Krajský úřad, Velká Hradební 3118/48, 400 02 Ústí nad Labem
Odbor investiční

Datum: 16. 1. 2019
JID:
Číslo jednací: VZ-INV-153/INV/2018
Vyřizuje/linka: Ing. Tomáš Pajchl / 564
E-mail: pajchl.t@kr-ustecky.cz

Vysvětlení/Změna/Doplnění zadávací dokumentace č. 4 k veřejné zakázce na stavební práce s názvem „Střední škola stavební Teplice-dostavba areálu-I.etapa-2.část“ zadávané v otevřeném řízení.

V PD pro SO 09 a SO 11 ve složkách „Výkresová část“ pro statiku jsou výkresy pilot, ze kterých je patrné i osazení výztuže do pilot (např. výkres „K-09.04.06 – Výkres pilot – P1“).

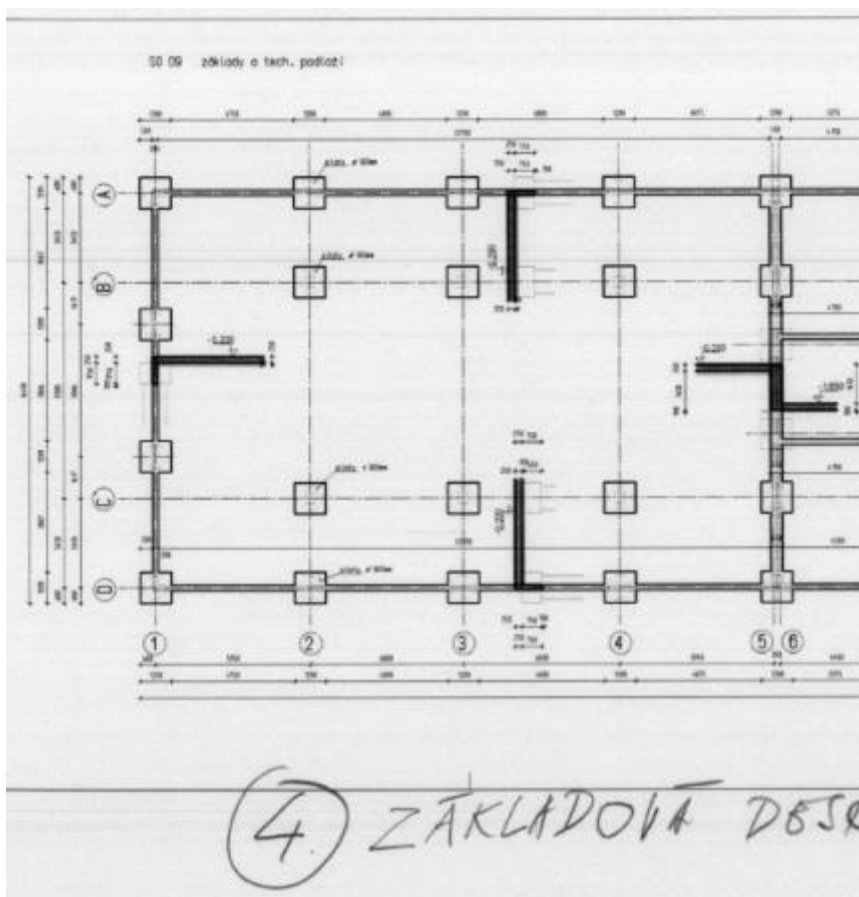
Podle tohoto výkresu je patrné, že svislé nosné pruty mají nahoře ohnuté konce délky 190 mm. Navržené armokoše pilot ale takto nelze realizovat, protože průměr armokošů je 964 mm, takže výztuž nahoře dosahuje průměru 1344 mm ($964 + 190 \cdot 2$), ale vnitřní průměr zápažnice je jen 1200 mm, takže zápažnice nebude moci být vytažena, jak je požadováno v zadávacím rozpočtu „VZ_VV_1_R01 - Střední škola stavební Teplice - dostavba areálu školy - I. Etapa - 2. část [zadání]“ v položce č. 20 na listu „14.1 – SO 09.1 – architekt...“ a č. 25 na listu „15.1 – SO 11.1 – architekt...“ bez toho, aby byla výztuž nějak upravována (např. ohnutím a zpětným narovnáním popř. ohnutá část odřezána a pruty nastaveny příložkami s požadovaným pravoúhlým ohnutím dl. 190 mm).

Upřesní zadavatel způsob, jakým mají být vrty odpaženy, a podle toho případně opraví výkresy a upraví výměry výztuže pilot?

Geo4 - Deska

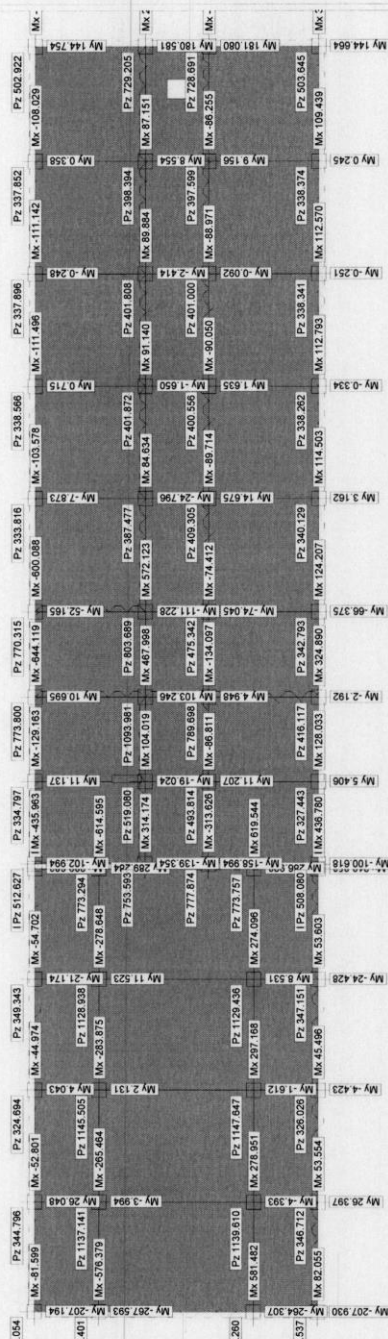
Na výkresu ze Statického výpočtu pro SO 09 na str. 42 (20/54) z dokumentu „str23-76“ jsou u v předešlém bodě zmiňovaných pilot v místě jednopatrové části budovy reakce do pilot vyšší než pod pětipatrovou částí (např. u třetí piloty zleva a druhé se shora je P_z 1145,505 a oproti tomu u piloty deváté zleva a druhé se shora je P_z jen 387,477 – obrázek je otočen o 90° vlevo), což se nám jeví jako zvláštní.
